SERVICIO DE ORDENACIÓN DEL TERRITORIO

Expte.: 18020_46018

NOTIFICACIÓN

“Visto el Estudio de Inundabilidad del plan especial en suelo no urbanizable protegido para la creación de suelo dotacional destinado a servicios urbanos de infraestructuras de saneamiento y depuración de aguas residuales de Alcublas en el polígono 25, parcela 432 del término municipal de Andilla (Valencia) y de conformidad con los siguientes,

Fig. 19.- Esquema de la cuenca hidrogràfica en modelo HEC-HMS. Fuente: Elaboración propia.

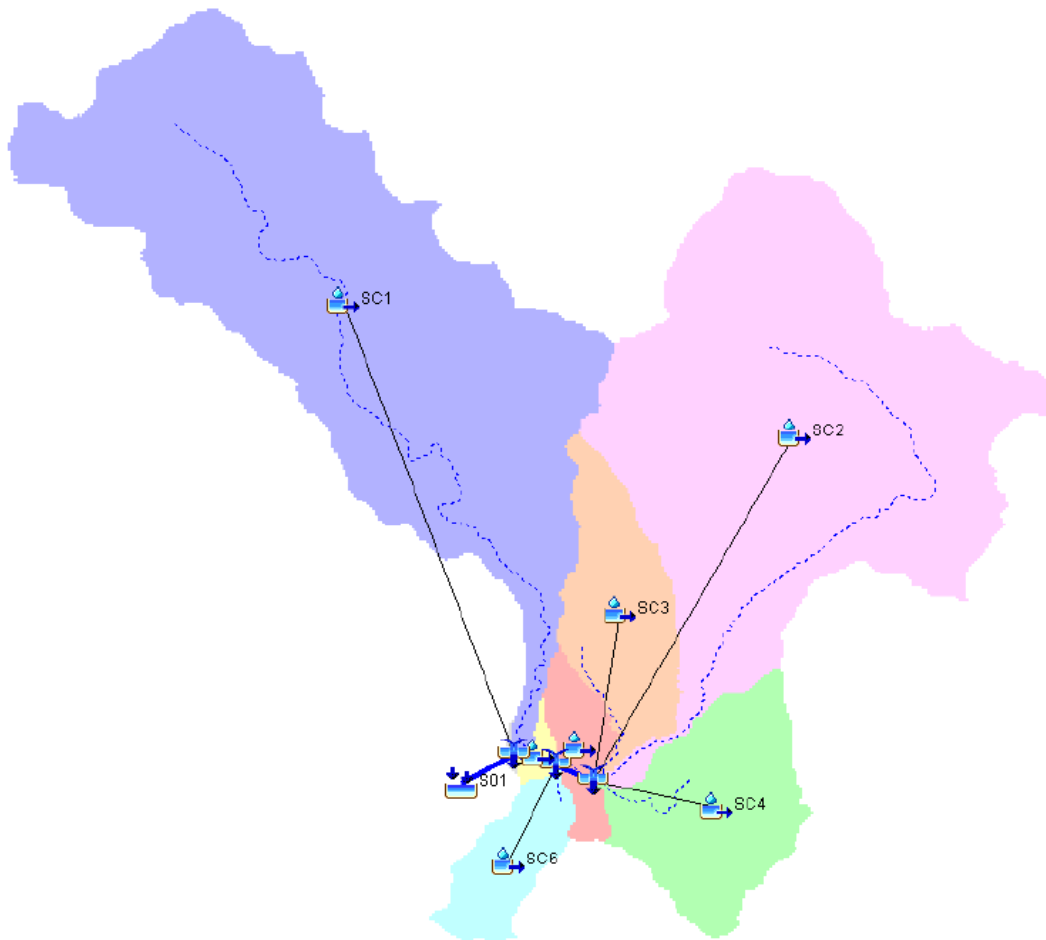
La cuenca total se ha discretizado en un total de siete (7) subcuencas, en las cuales se generan los hidrogramas de escorrentía a partir de los datos de precipitación neto, y tres (3) tramos a través de los cuales los caudales generados en las diferentes subcuencas se trasladan aguas abajo hasta el punto indicado como salida (outlet), en este caso, aguas abajo del paso superior de la autovía sobre el cauce.

Avenida de inundación periodo de T500

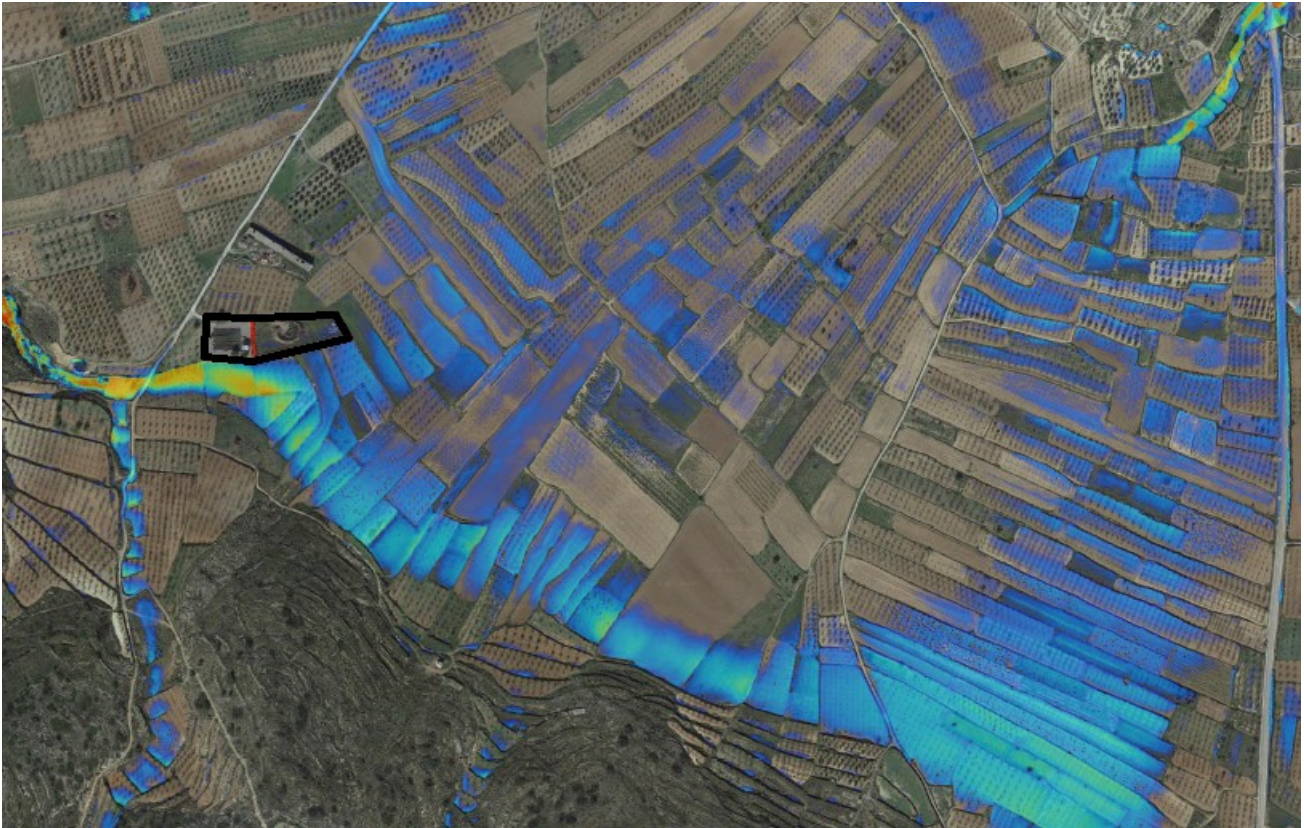
Se han realizado simulación para el caudal de cálculo correspondiente al periodo de retorno de 100 años, siendo este el empleado por el PATRICOVA para definir el riesgo Nivel 4, así la correspondiente comprobación para la situación más desfavorable de 500 años de periodo de retorno si bien la obtención de esta última no aporta tanta garantías al contar con una serie de registros históricos insuficientes con los cual calibrar la función de distribución para dichos

Tercero. Como conclusión de todas las consideraciones expuestas en los antecedentes de hecho cuarto y quinto, relativos a los estudios hidrológicos e hidráulicos y a la cartografía final de peligrosidad de inundación, se consideran adecuados los cálculos hidrológicos e hidráulicos, y las cartografías finales del estudio de inundabilidad, por lo que procede su aprobación. Con ello, se confirma que la parcela objeto de la DIC no es inundable.
